翔案6A（X線室 最低寸法）

翔案5から：X線室を最低寸法 2,000×1,700 に・機械室と水まわりも見直し

中葛西の建物 16,800×5,400（壁芯）／2026.11.04／寸法 mm

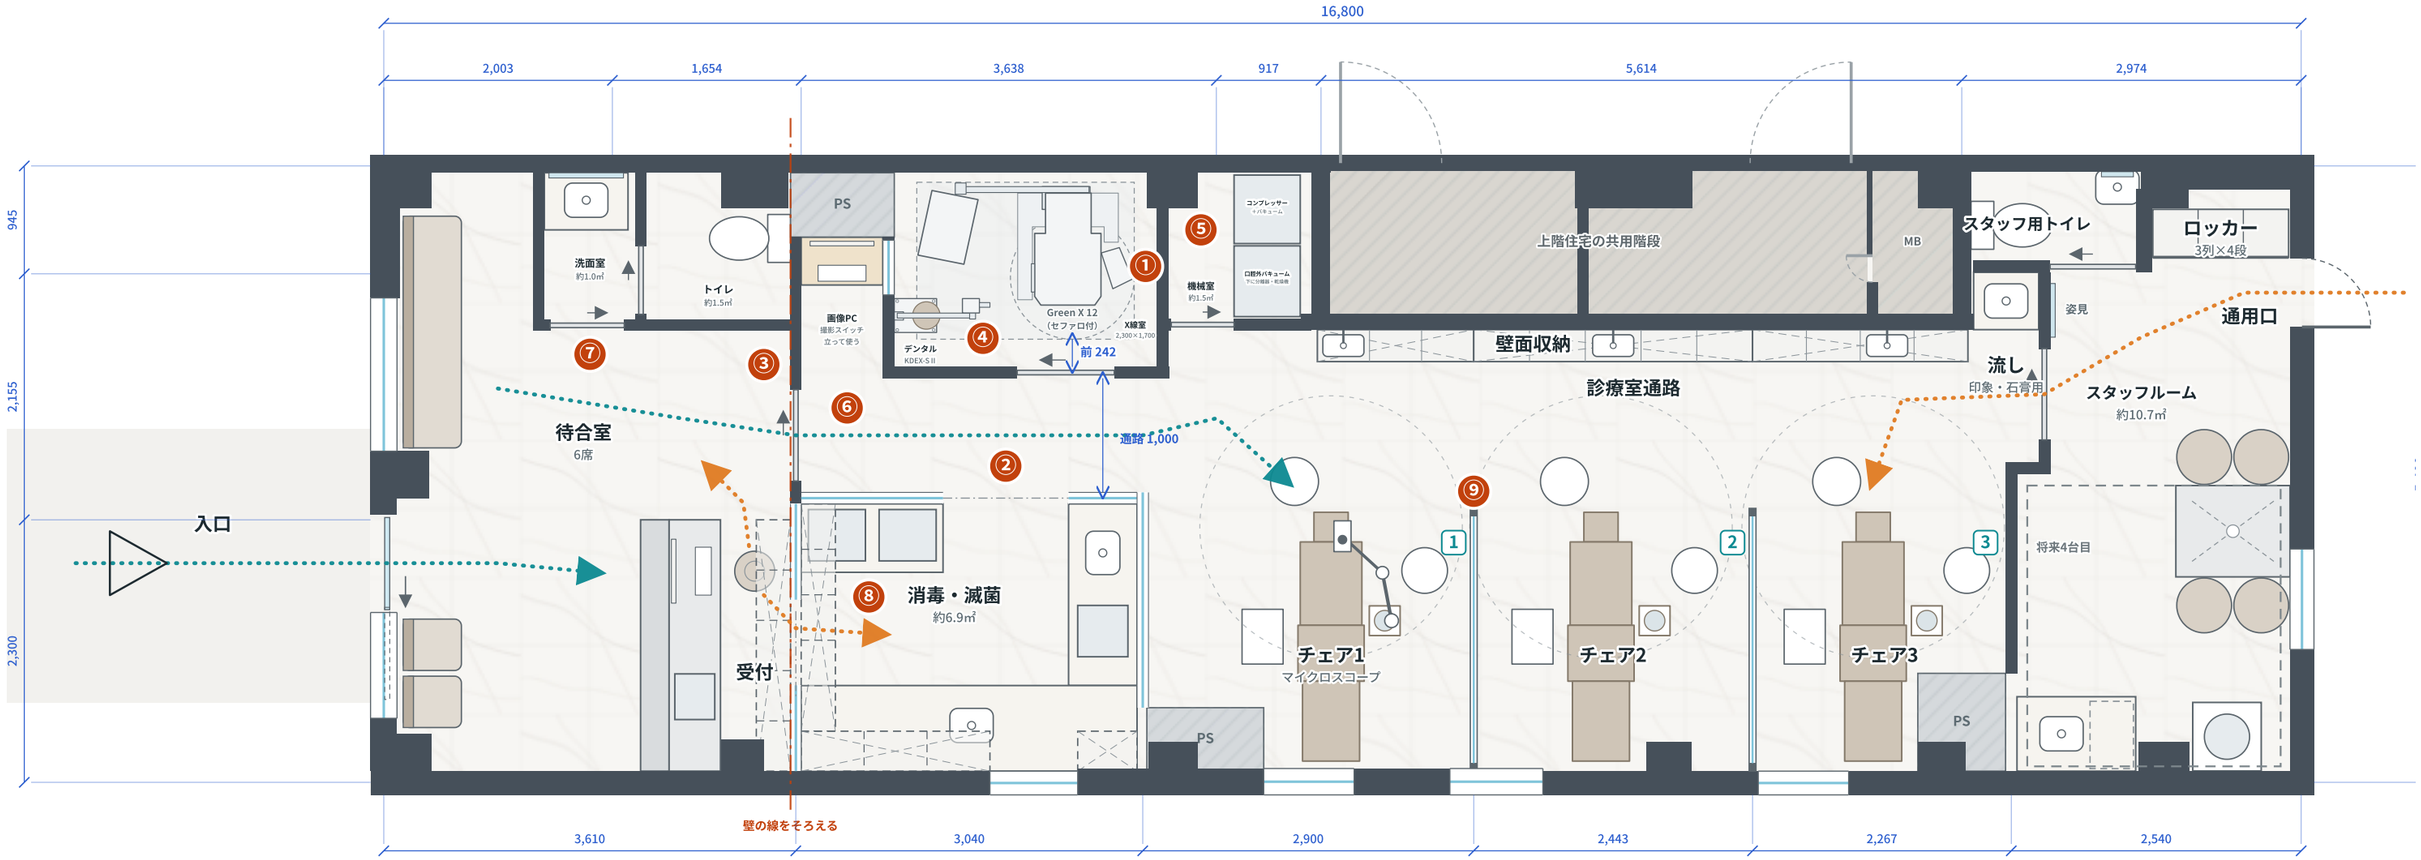
翔案5からの変更点

1. エックス線撮影室の奥行きを1.44m→1.70mに、幅は2.3mに（最低2,000×1,700・約3.9㎡）。CTはバテック Green X 12（セファロ付・セファロは左）。回る範囲の前から壁まで約24cm
2. 通路の幅1.0mを残すため、消毒・滅菌の前の壁を約0.21m下げた（消毒・滅菌 約7.5㎡→約6.9㎡）
3. 診療室入口も、通路に合わせて約0.36m下へ（幅0.8m）
4. デンタル（KDEX-S II）は背中を左の壁につけ、患者さんは右を向いて座る。廊下側の壁から約30cm離し、頭の左右に約44cmずつあけた。セファロを撮るときはアームをよける
5. 機械室はX線室の右に、縦積みでコンパクトに（約1.5㎡）。コンプレッサーとバキュームを縦に積み、口腔外バキューム本体の台の下に分離器と乾燥機。空いた分で通路の入口を広げた
6. 画像PCと撮影スイッチは元の機械室の右半分（PSの下・約0.8㎡）。イスなしで立って使う（台の高さ約1,000）。扉なしで通路から入る。X線室の確認用の窓もこちらの壁に。トイレから受付までの壁の線をまっすぐにそろえた
7. 患者用トイレは手洗いなし（約1.5㎡・便器はPS側）。洗面台（洗口・手洗い）は個室の洗面室（約1.0㎡）にし、トイレへは洗面室から入る。待合は6席
8. 消毒・滅菌の窓側の作業台を奥行き600→750に。受付からの通り口は約10cm上へずらした（幅0.75mのまま）
9. チェアの間のガラス間仕切りに枠をつけた（ぶつかっても割れにくく）
